Commune de COUBLEVIE
ENQUÊTE PUBLIQUE UNIQUE
relative au projet de révision générale du PLU
et à la mise à jour du ZONAGE d'ASSAINISSEMENT
du 26 août au 4 octobre 2024

Document joint au Rapport d'enquête et plus spécifiquement au chapitre

**IV – EXPOSE ET ANALYSE DES OBSERVATIONS RECUEILLIES ET DES
REponses DE LA COMMUNE**

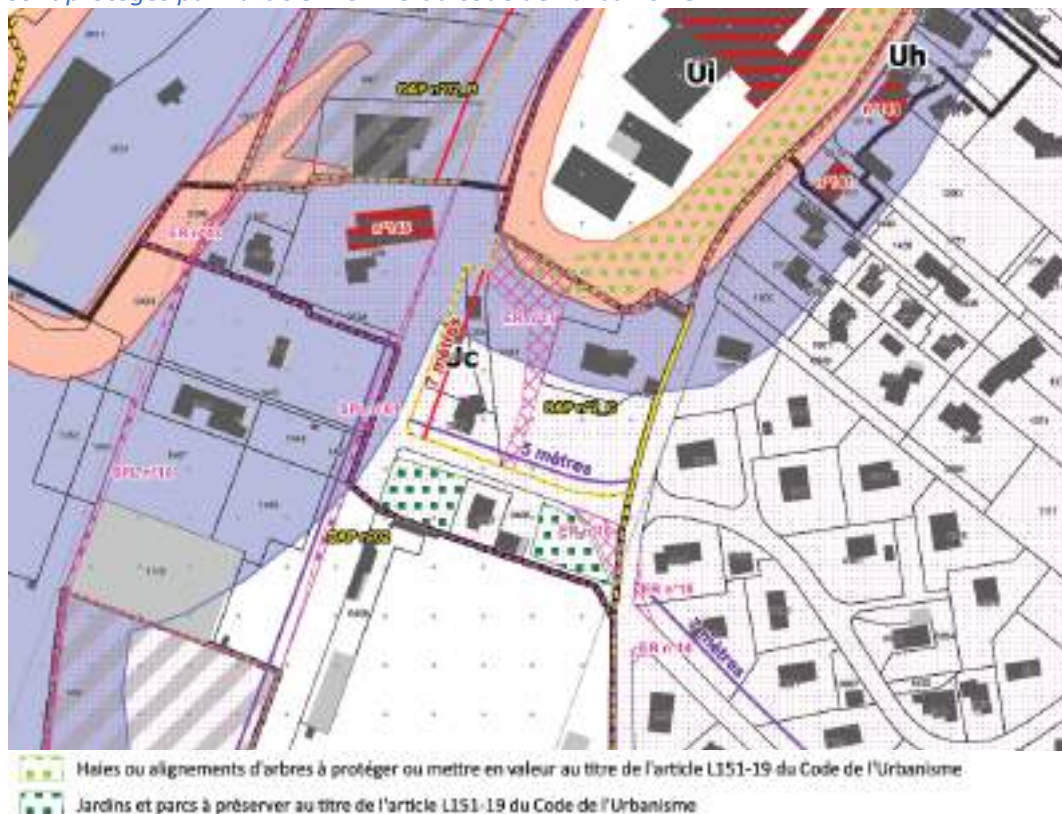
Mme Vernay pour parcelles 386 et 387 situés dans l'OAP 2C route de Grenoble demande :

- 1- pourquoi la densité de constructions demandée dans l'OAP 2C (53 à 61 logts/ha) est inférieure à celles demandées dans les autres OAP de la Route de Grenoble (entre 78 et 102 logts/ha) ?
- 2- pourquoi les parcelles 406 et 407 ne sont pas comprises dans les limites de l'OAP (voir liste page 40 du document 3 OAP du PLU), alors que le projet présenté page 42 de ce même document du PLU les intègre ?
- 3- de revoir la liste des arbres à conserver, car certains sont en train de mourir et n'ont pas été identifiés comme tels par Vercors Elagage.

Il sera proposé au Conseil Municipal la liste des références cadastrales comprises dans le périmètre du secteur 2C de l'OAP de la route de Grenoble, afin de concorder avec le plan.

3-Cette contribution n'appelle aucune remarque, dans le cadre de la révision générale du PLU, ni modification du PLU arrêté.

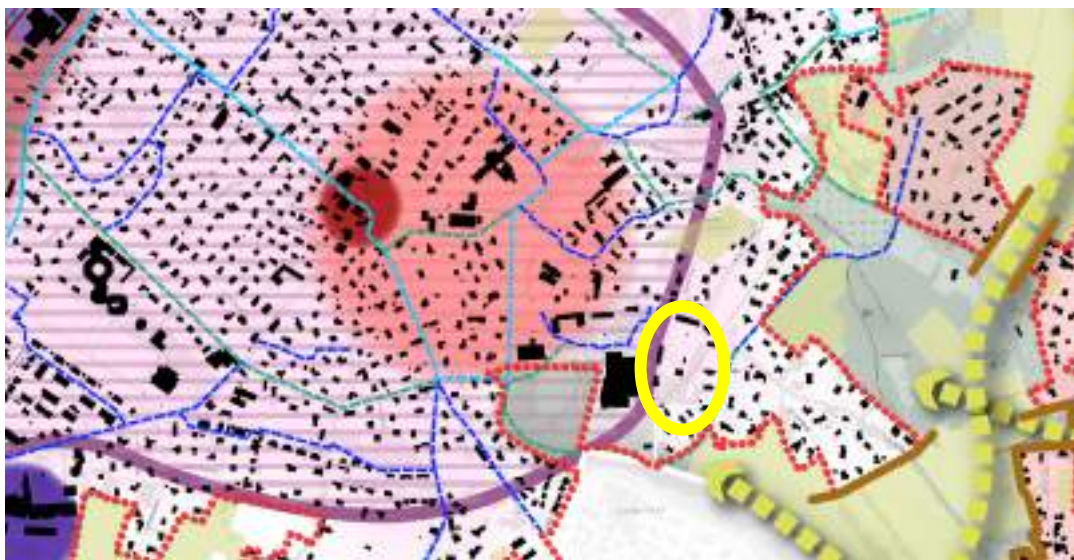
Mme Nelly Rolland, 458 ch des Dominicains, demande pour ses parcelles (AH 366, 974 et 239 pour 5 373 m2) comprenant maison et terrain autour, un classement en Ub aux motifs que ce terrain est situé en centre-ville, à côté de l'EHPAD, proche des écoles. Un classement en Ubs, inconstructible, lui paraît complètement inadapté.

Le classement en zone Uds répond aux dispositions du PADD suivantes :

Le PADD débattu en conseil municipal du 29 avril 2022 définit le périmètre de l'espace préférentiel du SCoT, en violet sur le plan ci-dessous.

Contribution n°76 (Email) - Mmes DIANA et ROSSIGNOL de CDMF Avocats

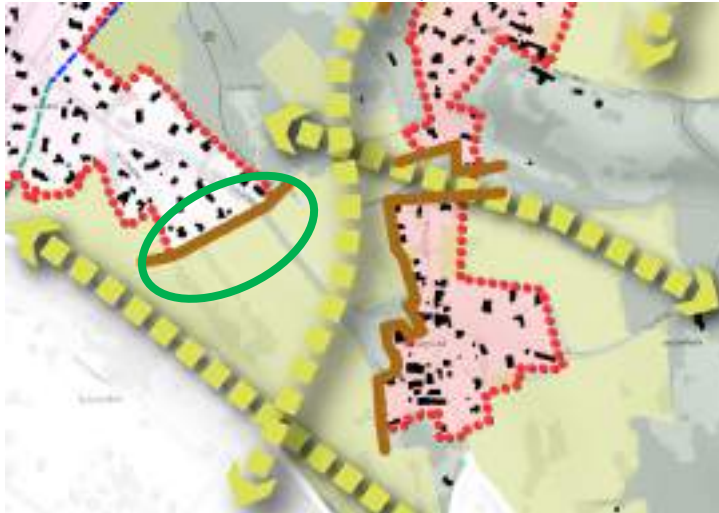
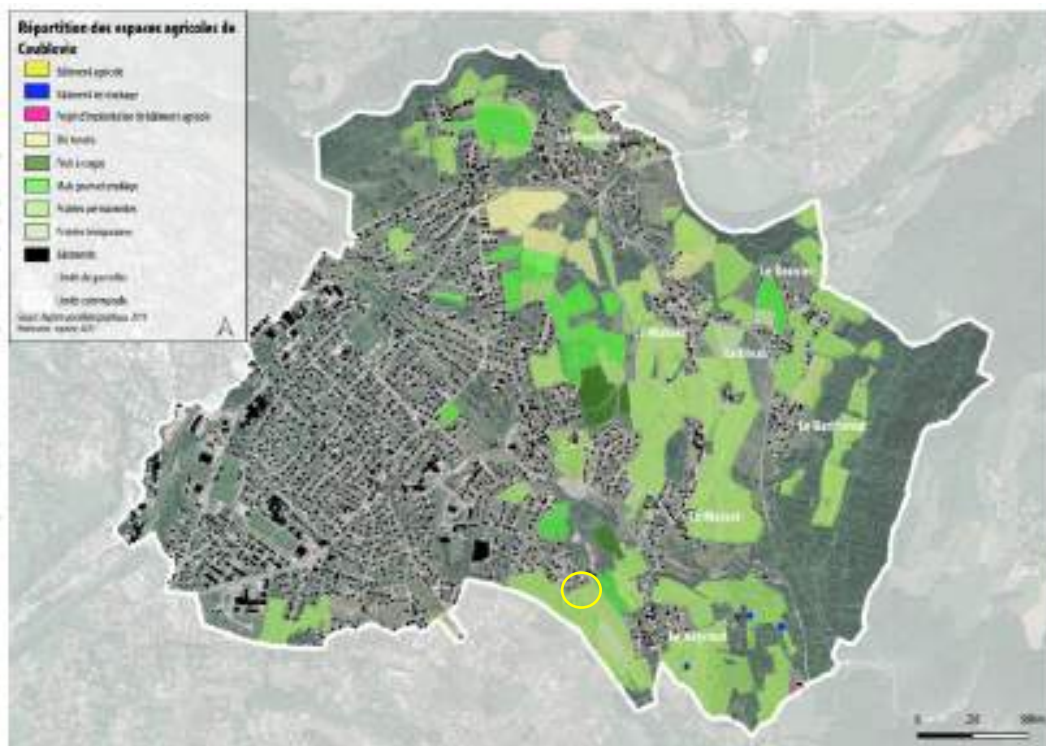
Annotation : Demande du cabinet d'avocats CMDF pour Mmes Diana et Rossignol, pour un passage en zone constructible de la parcelle AH 201, prévue en zone agricole au projet de PLU, alors qu'elle était en zone Ub au PLU précédent.

La parcelle référencée AH 201 se situent en dehors de l'espace actuellement urbanisé (voir plan du PADD débattu en conseil municipal du 29 avril 2022) :

Il sera proposé au Conseil Municipal le maintien du tènement en zone agricole dans le futur PLU, au regard du parti d'aménagement défini dans le PADD et des caractéristiques du tènement, situé hors du périmètre actuellement urbanisé.

Thématiques : OAP 2E 2F, Règlement

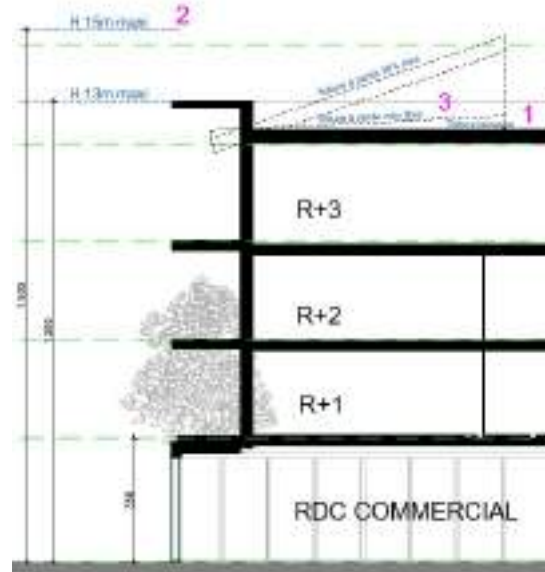
Annotation : M. Chabanol est conseil de M et Mme Geoffroy, propriétaires des parcelles faisant l'objet de l'OAP route de Grenoble sud secteurs 2E et 2F. Sur ces 2 secteurs est établi en collaboration avec la mairie le projet d'implantation d'un ensemble de bâtiments principalement vouées aux logements et de hauteur variable. Après une analyse du PLU rédigé à ce jour, 3 points devraient être modifiés ou être éclaircis pour permettre la construction de l'ensemble. Ils concernent les hauteurs et l'implantation des bâtiments par rapport aux voies ouvertes à la circulation et par rapport aux voiries internes. Ces 3 points sont repérés A, B, C et D sur notre plan masse ci-joint : « PLAN MASSE » Voir les 6 pièces jointes.

- 1- Il est prévu à l'angle nord-est de la parcelle, la construction d'un immeuble à rez-de-chaussée commercial surmonté de 3 étages de logements. Tel que rédigée actuellement, la zone Ucc dans laquelle se trouve cette construction limite la hauteur à 13m et la règle d'aspect des constructions impose quasiment la réalisation de toitures à pans avec un minimum de 36%.

Un rez-de-chaussée commercial demande une hauteur libre minimale de 3m sous dalle soit 3.5m de fini à fini entre le RDC et le 1er étage.

Le projet est à adapter au règlement arrêté en Conseil municipal du 29 mars 2024.

Il sera proposé au Conseil Municipal le maintien des dispositions réglementaires, telles que définies dans le PLU arrêté.

« PRECISION C : règle hauteur zone Ucc PLU page 149 »

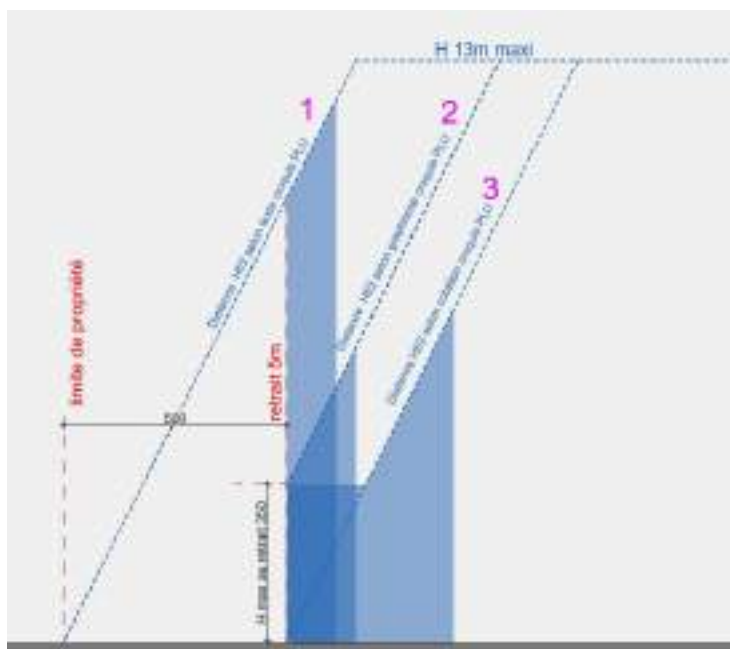
3- Point de modification C : Sauf erreur de notre part, nous relevons une ambiguïté d'interprétation de la règle de hauteur de la zone UCc page 149 du projet de PLU due à une formulation de la règle différente du croquis.

Pièces jointes : La règle ainsi qu'un schéma indiquant les 3 interprétations possibles.

* A l'inverse, le texte de cotation en dessous du croquis de la règle indique que ce rapport $L=H/2$ s'applique à partir du retrait, ce qui graphiquement se matérialise par notre point 3.

Il sera proposé la modification de l'incohérence relevée dans la contribution comme suit :

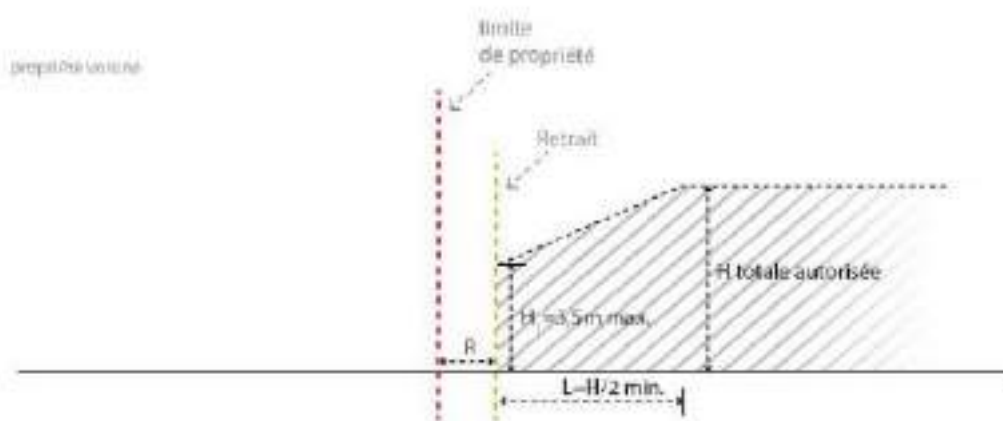
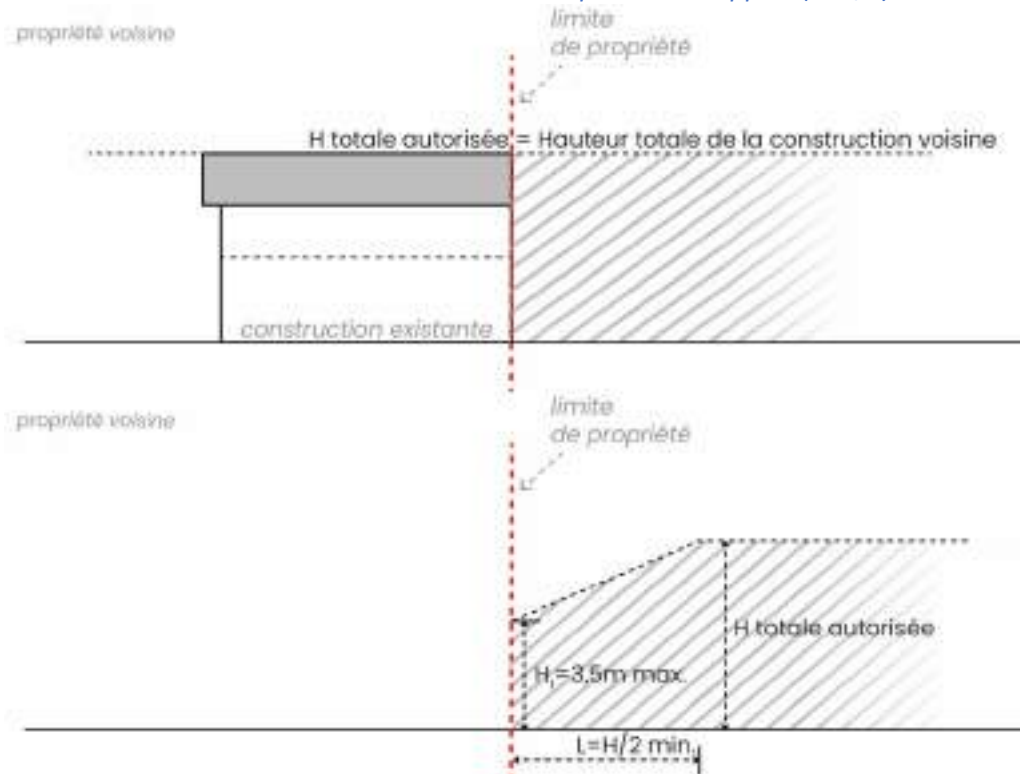
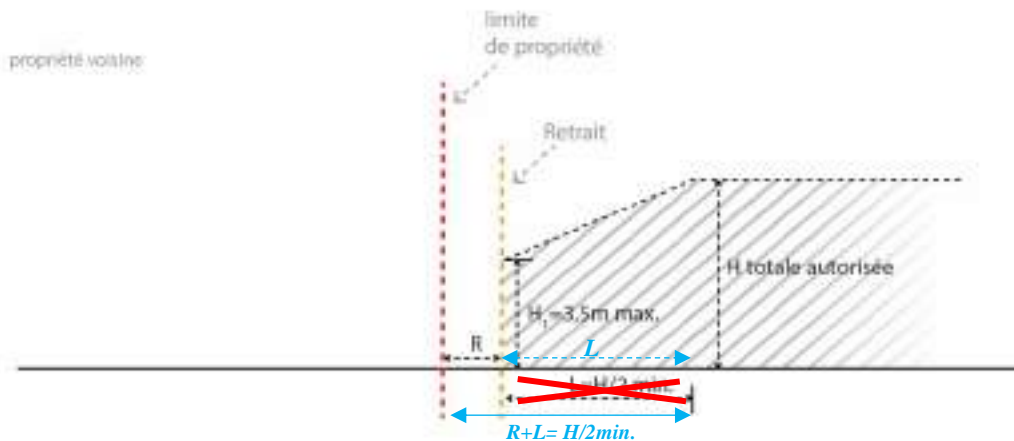
Pour les constructions qui s'implantent en retrait des limites séparatives :

La hauteur maximale au droit du retrait est fixée à 3,50 mètres. La construction pourra alors atteindre la hauteur maximale autorisée dans la zone au-delà d'une distance de ladite limite égale à la moitié de la hauteur de la construction respectant le rapport $L=H/2$,

AJOUT : - A condition de respecter une hauteur de construction en limite séparative ne dépassant pas 3,50 mètres.

Entre 0 et 2 mètres, la hauteur maximale au droit du retrait est fixée à 3,50 mètres. Au-delà de 2 mètres, la construction pourra atteindre la hauteur maximale autorisée dans la zone au-delà d'une distance de ladite limite égale à la moitié de la hauteur de la construction respectant le rapport $L=H/2$.

Contribution n°92 (Registre papier mairie) - GROUPE PATRIMOINE

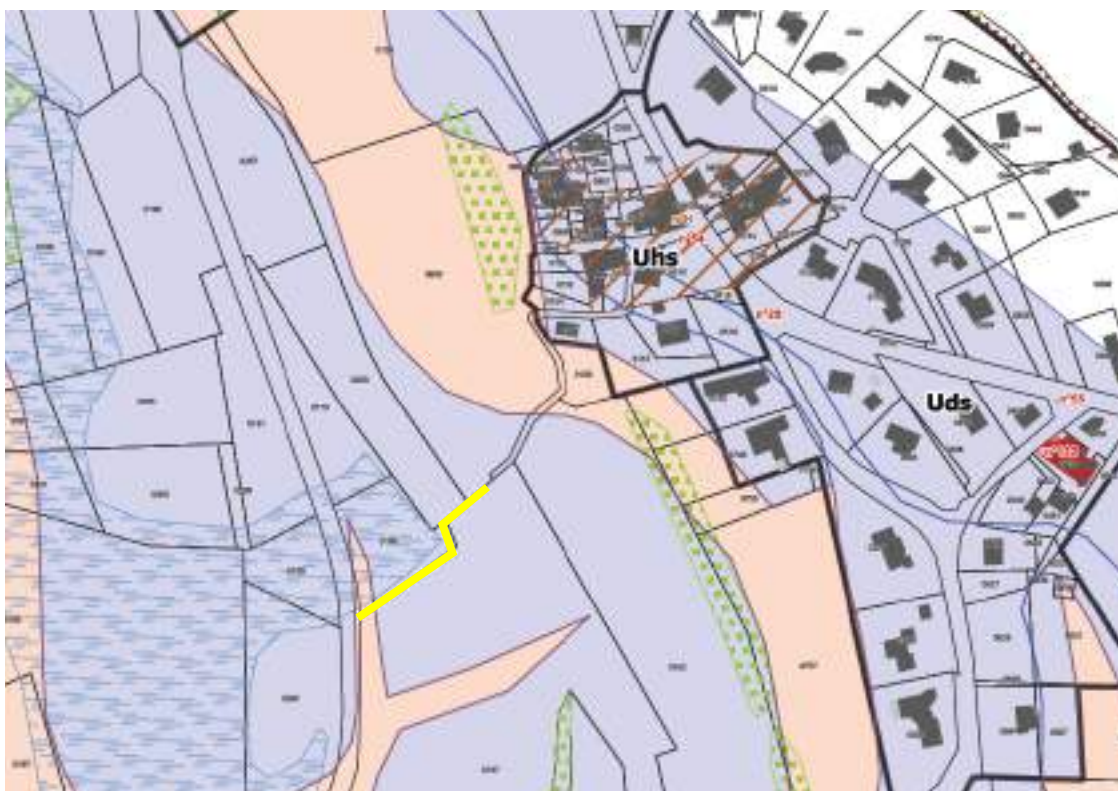
Le Groupe patrimoine demande le maintien d'un cheminement piétons : en continuité du chemin rural CR n°38, souhaite la connexion avec la RD 128, parcours qui était emprunté autrefois par les enfants du Mollards pour se rendre à l'école;

Il sera envisagé l'ajout d'un emplacement réservé tel que proposé dans la contribution ci-avant, dans le principe du plan ci-après :

Contribution n°108 (Registre papier mairie) - M. GLANDU Michel

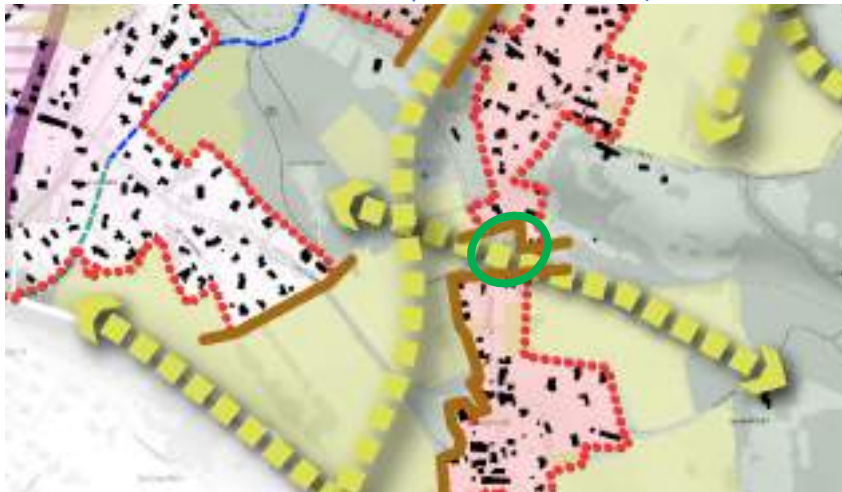
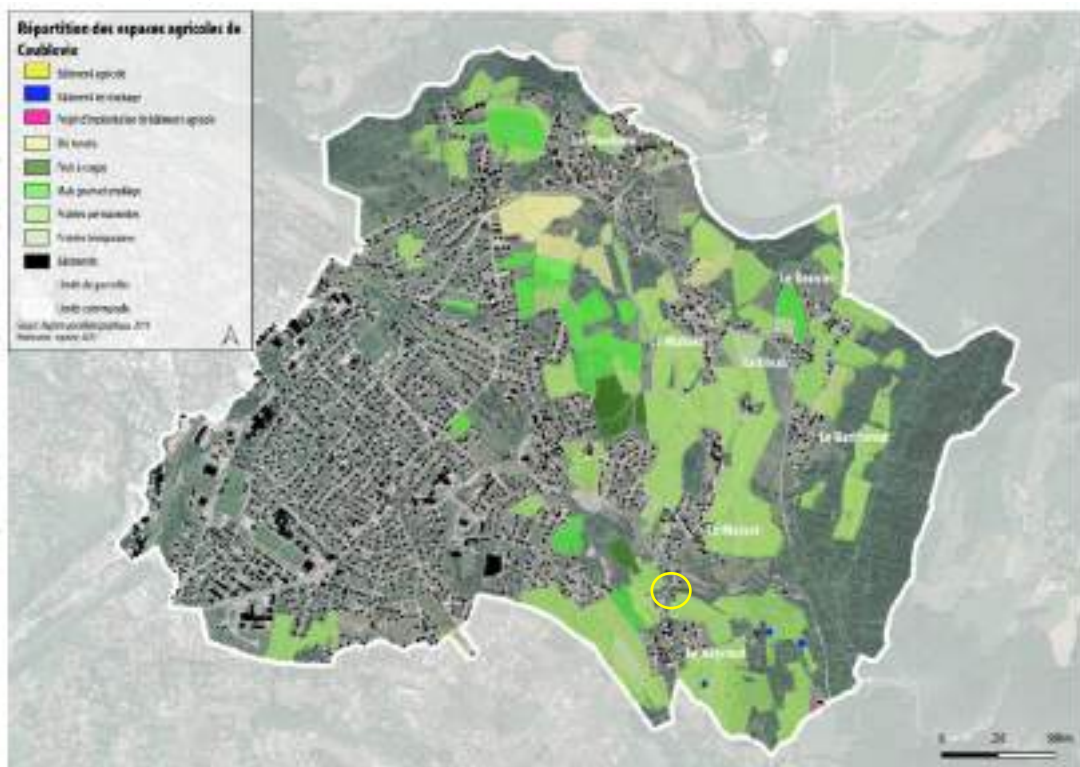
Annotation : Perm mercr 2 oct Obs reg2 n°38

La parcelle référencée AK133 se situe en dehors de l'espace actuellement urbanisé (voir plan du PADD débattu en conseil municipal du 29 avril 2022) :

Il sera proposé au Conseil Municipal le maintien du tènement en zone agricole dans le futur PLU, et l'utilisation de la prescription de protection du corridor écologique, via l'article L151-23

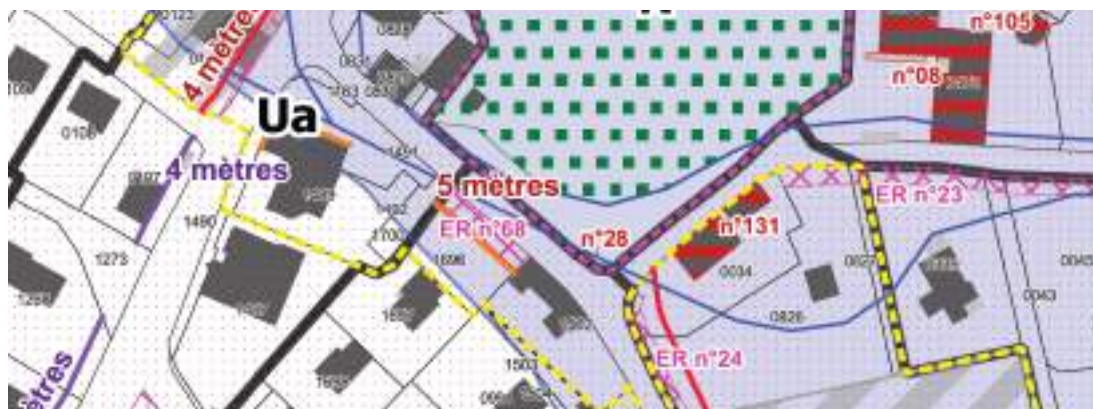
Sont interdits les dépôts de toutes natures visibles depuis l'espace public, hors bois de chauffage et compost.

Le zonage graphique appliqué sur ce tènement l'utilisation de l'article L151-16 du code de l'urbanisme, visant la protection des linéaires commerciaux.

Il sera proposé au conseil municipal l'amendement de cette incohérence réglementaire, relevée dans le PLU arrêté.
